*prostřednictvím el. nástroje E-ZAKAZKY***Vysvětlení/změna/doplnění zadávací dokumentace č. 9****„Rekonstrukce SCZT – varianta 2a-2PK + varianta 0 Horkovod“****Znění dotazu č. 14 z 22.10.2024:**

objekt VS8

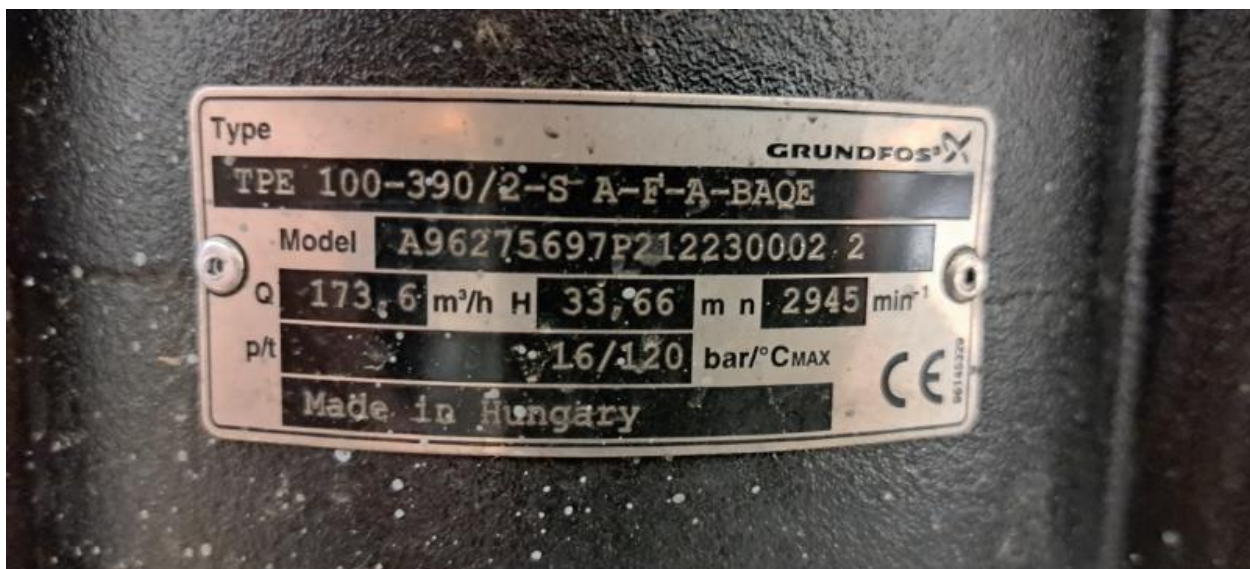
1) Prosíme o zaslání naskenovaného štítku na tělese čerpadla pro upřesnění náhrady u: Dvojice oběhových spirálních čerpadel přírubové; Q = 213 m<sup>3</sup>/h - H = 25 m (společný paralelní provoz); DN100, PN16 50 Hz – 3x 400V - 11000W (jedno čerpadlo), L = 550 mm, vč. 2x jistič 3p, C, 32A, 10kA.

1) Stávající typ čerpadla – viz foto níže

Poznámka: Pozor – v zadání nahrazováno čerpadlem s jinými výkonovými parametry z důvodu rozšiřování sítě.
